**Avis délibéré de la Mission régionale d'autorité environnementale  
de Nouvelle-Aquitaine sur le projet de mise en compatibilité par  
déclaration de projet du plan local d'urbanisme (PLU) de la  
commune d'Exideuil-sur-Vienne (16) relatif à un projet de parc  
photovoltaïque porté par la communauté de communes de  
Charente Limousine**

n°MRAe 2023ANA91

dossier PP-2023-14435

**Porteur du Plan** : communauté de communes Charente Limousine

Extrait du zonage **avant** (à gauche) et **après** (à droite) mise en compatibilité  
(Source : rapport de présentation du dossier de mise en compatibilité page 25)

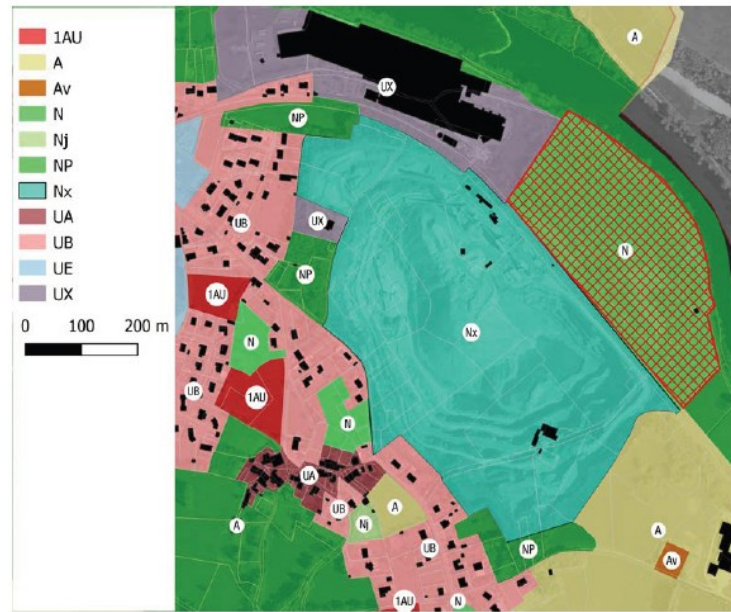
La MRAe relève, sur le plan de zonage modifié fourni dans le dossier, que le secteur Nx envisagé jouxte des zones naturelles Np inconstructibles, des zones agricole A et naturelle N ainsi qu'un espace boisé classé (EBC) en limite sud-est du secteur Nx projeté.

**La MRAe recommande que la présentation des modifications apportées au plan de zonage (cf. extraits ci-avant) soit améliorée afin de montrer clairement le maintien des espaces boisés classés .**

*Carte de synthèse des enjeux écologiques  
(Source: rapport de présentation du dossier page 42)*

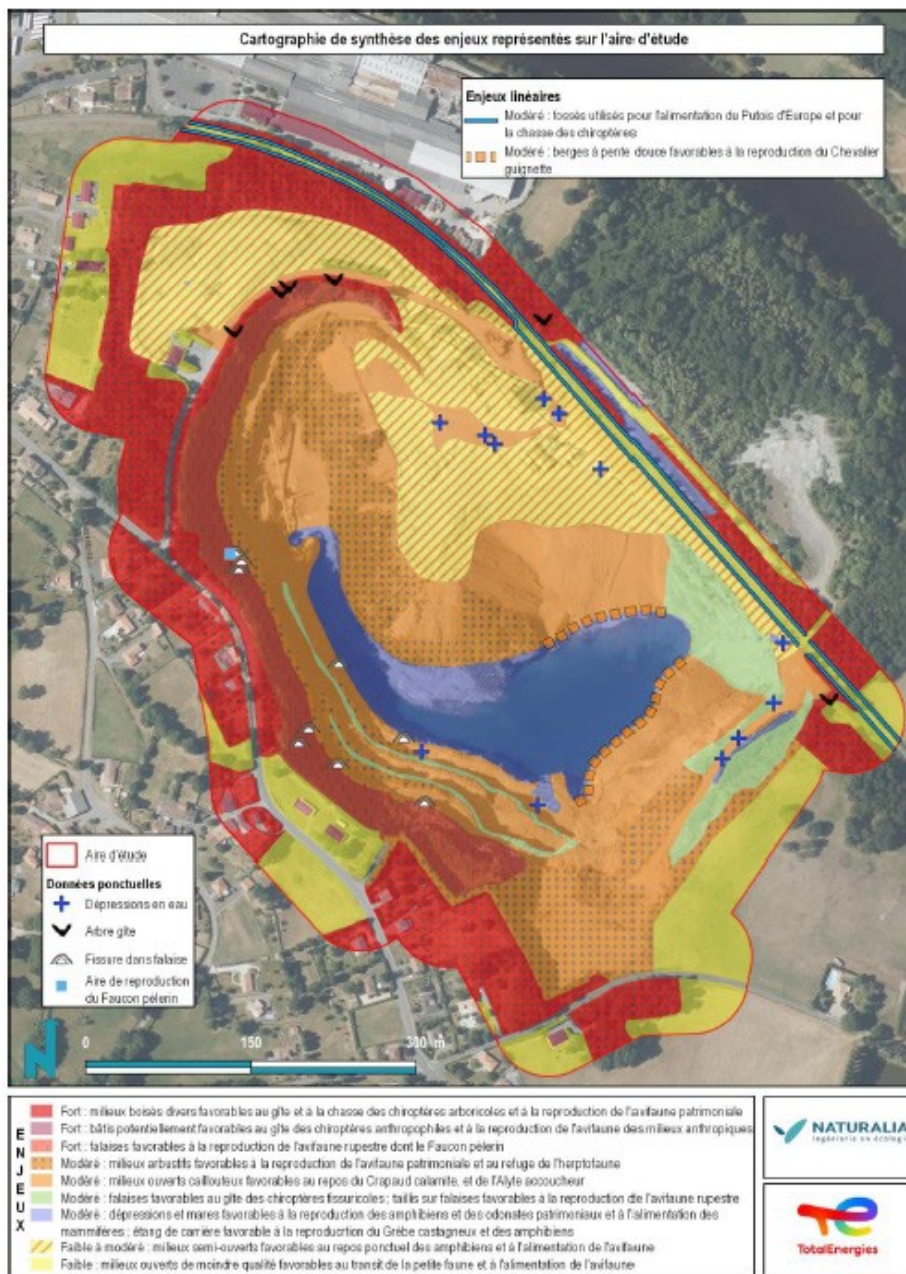
La carte de synthèse ci-après, issue vraisemblablement de l'étude d'impact en cours d'élaboration et dont la légende est peu lisible, semble montrer des niveaux d'enjeux écologiques modérés à forts sur certaines parcelles de projet concernées par la zone Nx. Ces enjeux concerneraient les chiroptères, l'avifaune dont le Faucon pèlerin et les amphibiens. Selon le rapport, l'ancienne carrière constituerait une zone de chasse et de gîte pour plusieurs espèces. Le système d'indicateurs de suivi présenté évoque en outre la présence d'espèces protégées potentielles.

En l'état, le dossier présenté ne permet pas de disposer d'une connaissance suffisante du patrimoine naturel du site de projet ni de ses fonctionnalités écologiques. Par conséquent, les enjeux écologiques et les incidences potentielles de l'évolution du PLU ne peuvent pas être évalués.

**La MRAe recommande de compléter le rapport de présentation pour exposer les résultats d'études faune/flore/habitats naturels et une analyse des enjeux écologiques relatifs aux milieux naturels en présence, en précisant les niveaux d'enjeux en tenant compte des dynamiques perceptibles depuis la renaturation. Elle recommande en particulier de compléter le dossier par les résultats des investigations qui auront déjà pu être réalisées dans le cadre de l'étude d'impact en cours d'élaboration pour le projet opérationnel de parc photovoltaïque envisagé.**
